Nota van zienswijzen

Het ontwerp-bestemmingsplan De Rotonde heeft van 19 december 2019 tot en met 29 januari 2020 ter inzage gelegen. Binnen deze periode kon door eenieder zienswijzen worden ingediend. Zienswijzen worden ter behandeling voorgelegd aan de gemeenteraad bij het voorstel over vaststelling van het bestemmingsplan. In voorliggende nota geeft het bevoegd gezag aan wat haar reactie is op de ingebrachte zienswijzen.

**De Rotonde (Kruselmanlaan 3) te
Heerhugowaard**Advies bestemmingsplan t.b.v. toevoegen
bouwvlak met bestemming Maatschappelijk

Figuur 1 Situatie plangebied signaleringskaart OD NHN (plangebied als groen rechthoek gemarkeerd)

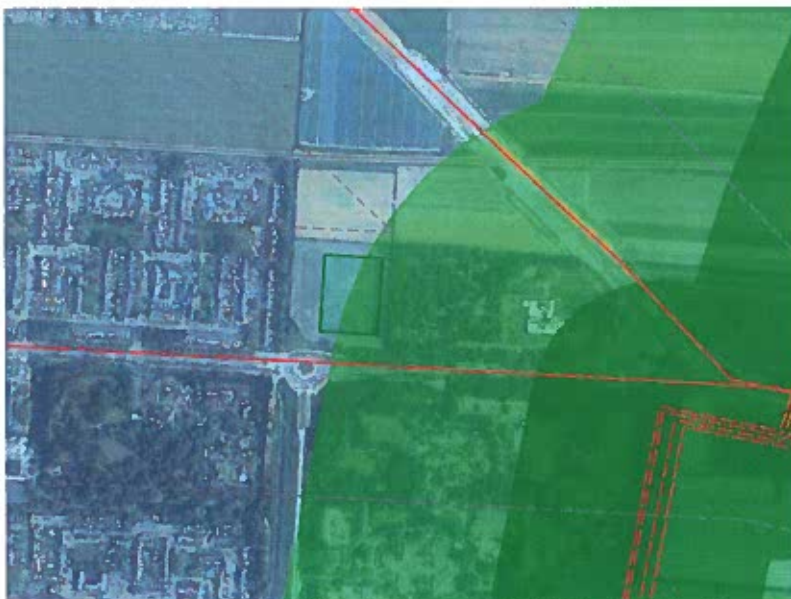
Onderstaande figuur geeft het plangebied weer zoals die nu op de signaleringskaart OD NHN wordt weergegeven.

Het plangebied bevindt zich binnen het invloedsgebied van de N194 waarover gevaarlijke stoffen worden getransporteerd. Omdat de beoogde locatie buiten 200 meter van de weg is gelegen, behoeft het groepsrisico in principe niet bepaald te worden. Volstaan kan worden met een zogenaamde beperkte verantwoording van het groepsrisico.

Het plangebied bevindt zich tevens binnen het invloedsgebied van ondergrondse hogedruk aardgasleidingen. In de nabijheid van het plangebied zijn gebundeld vier buisleidingen gelegen. Deze buisleidingen verschillen echter van diameter. Van alleen de buisleiding met de grootste diameter reikt het invloedsgebied tot over het plangebied. Uit het onderzoek externe veiligheid blijkt dat er geen sprake is van een plaatsgebonden risico (10^{-6}). Het groepsrisico is berekend waaruit blijkt dat het groepsrisico is gelegen ruim onder de oriëntatiewaarde. Omdat het groepsrisico minder dan 0.01 van de oriëntatiewaarde bedraagt, kan worden volstaan met een zogenaamde beperkte verantwoording van het groepsrisico.

Externe veiligheid levert geen knelpunt op voor realiseren van het plan.
